島根原子力発電所 2号機

デジタル安全保護回路のソフトウェア共通要因
故障緩和対策に関する要件整合確認書
(詳細設計)

2024年 5月23日
原子力エネルギー協議会

図1 島根原子力発電所2号機 安全保護回路の概略構成

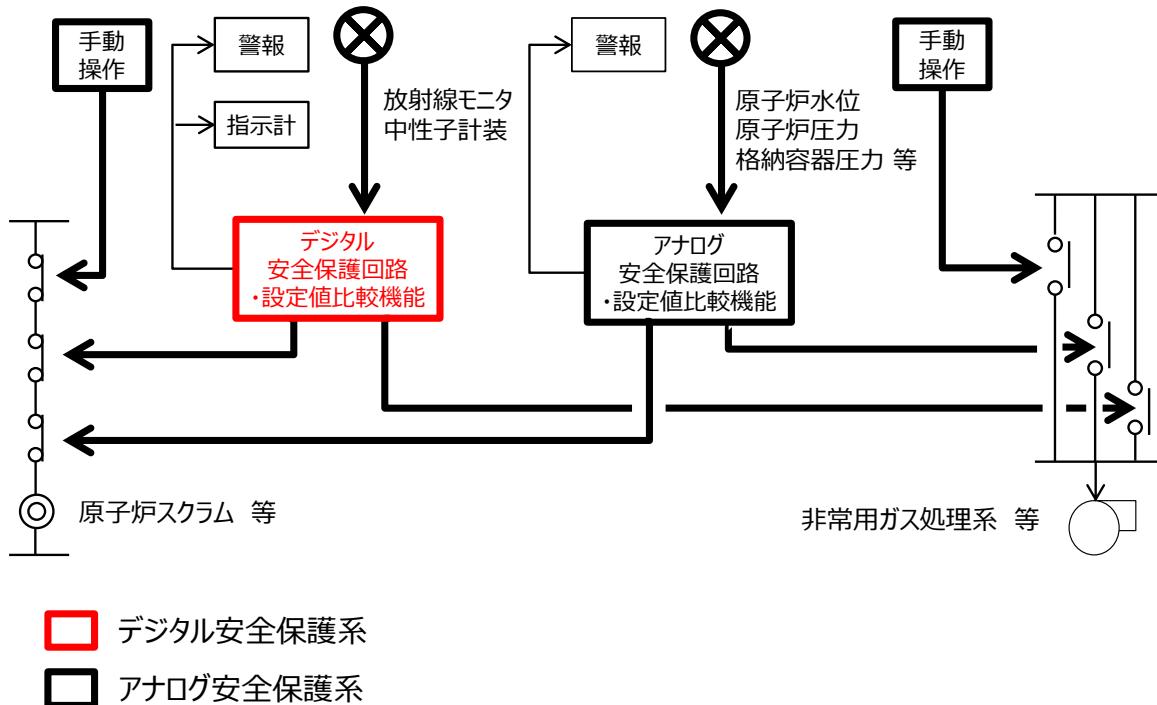
安全保護回路の構成機器のうち、デジタル処理部のある機器として平均出力領域モニタ(APRM)及びプロセス放射線モニタリング設備(PRM)があることを確認した。安全保護回路の概略構成を図 1 に示す。

事業者は、別表 1 に示す原子炉保護系の構成機器及び別表 2 に示す工学的安全施設作動回路の構成機器のうち、以下の信号をソフトウェア CCF を想定する安全保護回路のデジタル部の範囲として特定していることを確認した。
